Pregão Eletrônico N°90020/2025
Processo nº 2362/2024
Sistema De Registro De Preço

Ref.: Pedido de Impugnação

PEDIDO DE IMPUGNAÇÃO DO EDITAL

RESPOSTA IMPUGNAÇÃO
Pregão Eletrônico nº 900202025
PROCESSO ADMINISTRATIVO Nº 2362/2024

Figura 11-3 Reconstrução sobreposta (Axial) para Cobertura do Detector de 20 mm

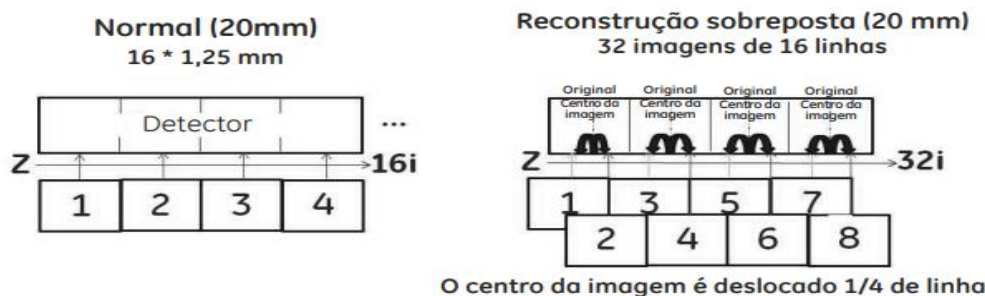
O presente texto traz parâmetros mínimos (cobertura do detector + faixa de corrente dentre outros pontos) que somente poderão ser atendidos em plenitude, dentro do nicho de equipamento prospectado (16 canais – tubo de 3,5 MHU) pelo equipamento **Revolution Aspire da GE Healthcare**, enquanto todos os demais players terão que se lançar com atendimento superior aos parâmetros, e consequentemente, plataformas superiores, fato esse que se configura como um potencial perfil sugestivo de favorecimento/direcionamento indevido a um dado equipamento e fabricante. As especificações que justificam tais direcionamentos, impedindo a livre concorrência, podem ser observadas nos documentos anexos obtidos na página virtual do Ministério da Saúde:

(captura de tela retirada do Manual ANVISA do Revolution Aspire, página 129)

Nesse cenário a **GE Healthcare** se beneficia enquanto todas as demais empresas terão que se lançar ao certame com plataformas muito mais avançadas, seja com tubos com capacidade térmica (que representa cerca de 30 a 40% do valor do equipamento) muito superior ao que é solicitado ou 32 fileiras físicas de detectores ou mais.

No que se refere especificamente ao item 02, reiteramos a necessidade de manutenção integral das exigências previstas, uma vez que estas estão plenamente compatíveis com as demandas técnicas e assistenciais da instituição, não configurando favorecimento a qualquer empresa.

Dessa forma, reafirma-se a legalidade, razoabilidade e pertinência das exigências editalícias, motivo pelo qual se mantêm inalteradas as disposições do edital.
